FORMULARZ AUDYTU BRD		Arkusz 1
Audytor	Marcin Budzyński	
Data, Godzina	18.08.2016 17:05	
Pogoda	Zachmurzenie: Częściowe

METRYKA WEDŁUG INWENTARYZACJI			
NR PRZEJŚCIA	2076		
DZIELNICA	Praga Południe	KATEGORIA	Praga Południe
ULICA	Janusza Meissnera	LICZBA PASÓW	1
SKRZYŻOWANIE ZJAZD	21 PP Dzieci Warszawy		
OPIS	przez Meissnera, jezdnia W

FORMULARZ AUDYTU BRD		Arkusz 2
NR PRZEJŚCIA	2076

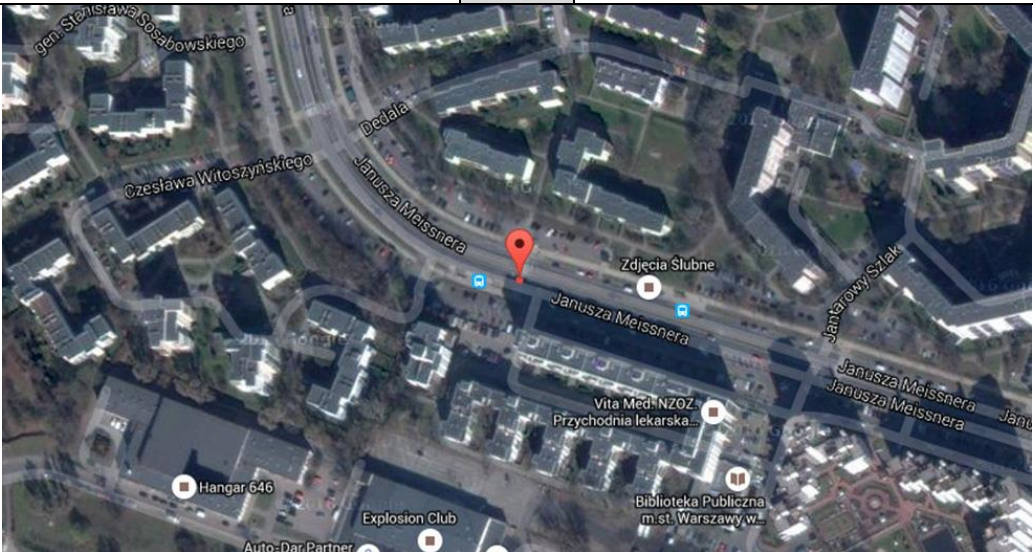
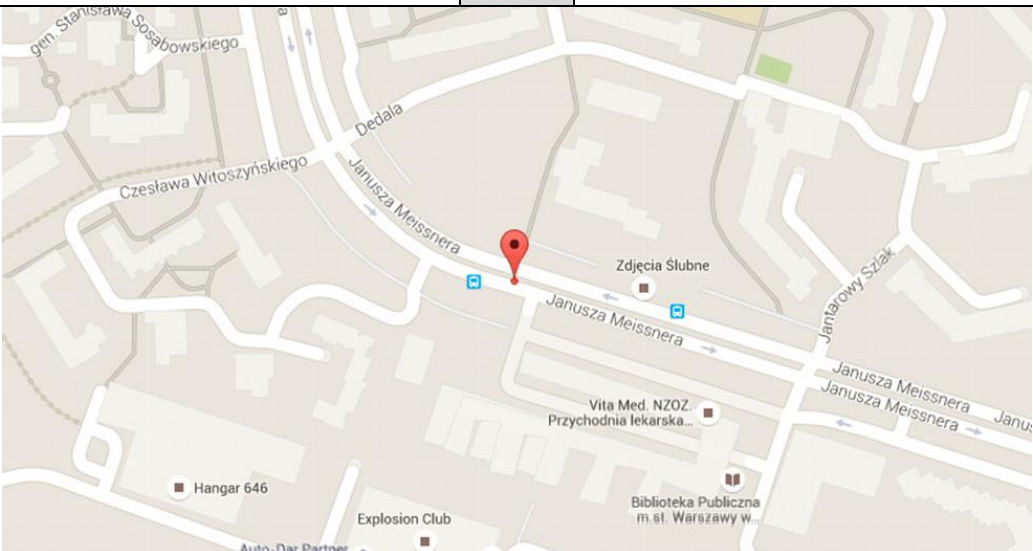
Przejście przez ul. Meissnera – jezdnia zachodnia. Głównym problemem związanym z bezpieczeństwem pieszych jest wysoka prędkość pojazdów w rejonie przejścia. Brak jakichkolwiek elementów uspokojenia ruchu sprzyja takiej wysokiej prędkości, znacznie przekraczającej dopuszczony limit. Wiąże się to z ryzykiem najechania na pieszego i bardzo dużą ciężkością wypadków. Pieszy przy wysokiej prędkości pojazdów może niewłaściwie ocenić odległość i wejść na przejście, a jednocześnie kierowca może nie zdążyć wyhamować przed pieszym. Jednocześnie przejście jest przez dwa pasy w jednym kierunku, co stwarza ryzyko, że w sytuacji kiedy kierowca pojazdu na jednym pasie zatrzyma się przepuszczając pieszego, kierowca jadący drugim pasem nie wyhamuje i dojdzie do najechania na pieszego. Poważnym problemem jest ograniczenie widoczności przez autobusy zatrzymujące się na przystanku przed przejściem. Kolejny poważny problem to wrażliwość na ograniczenie widoczności przez pojazdy parkujące na prawym pasie ruchu. Dodatkowy problem to lokalizacja wpustów deszczowych w obrębie przejścia.

Ograniczenia widoczności mogą powodować bardzo groźne w skutkach sytuacje na drodze. Kierujący zbliżający się do przejścia muszą mieć możliwość dostrzeżenia pieszych zbliżających się do przejścia i jednocześnie pieszy muszą mieć możliwość obserwacji potoków ruchu. Kierowca oraz pieszy mają swoje prawa i obowiązki. Kierowca powinien dostosować swą prędkość aby zatrzymać się w przypadku gdy pieszy wkroczy na przejście dla pieszych. Pieszy natomiast powinien upewnić się, że może przekraczać przejścia dla pieszych. W sytuacji gdy występują ograniczenia widoczności kierowca i pieszy nie są w stanie zrealizować swoich obowiązków w zakresie dostosowania dynamiki ruchu i upewnienia się co do możliwości dalszego przemieszczania. Pieszy widząc przejście dla pieszych ma wrażenie, że jest bezpieczny i często wkracza na jezdnię, natomiast kierujący nie mając szans na dostrzeżenie pieszych z odpowiednim wyprzedzeniem, są zaskakiwani i może okazać się, że ich prędkość jest zbyt duża aby bezpiecznie zatrzymać pojazd.

Zalecenia: Wprowadzenie elementów uspokojenia ruchu (progi wyspowe). Zawężenie do jednego pasa ruchu. W przypadku pozostawienia 2 pasów w jednym kierunku – zainstalowanie sygnalizacji świetlnej.

W celu zachowania ciągłości rozwiązań dotyczy również przejść od 2052 do 2062, od 2065 do 2067, od 2070 do 2071, 2074 do 2075, od 2077 do 2079 (z wyjątkiem przypadków , gdzie już zastosowano progi wyspowe). Wzmoczony nadzór nad parkowaniem. Przeniesienie przystanku za przejście. Usunięcie wpustów deszczowych z obszaru przejścia.
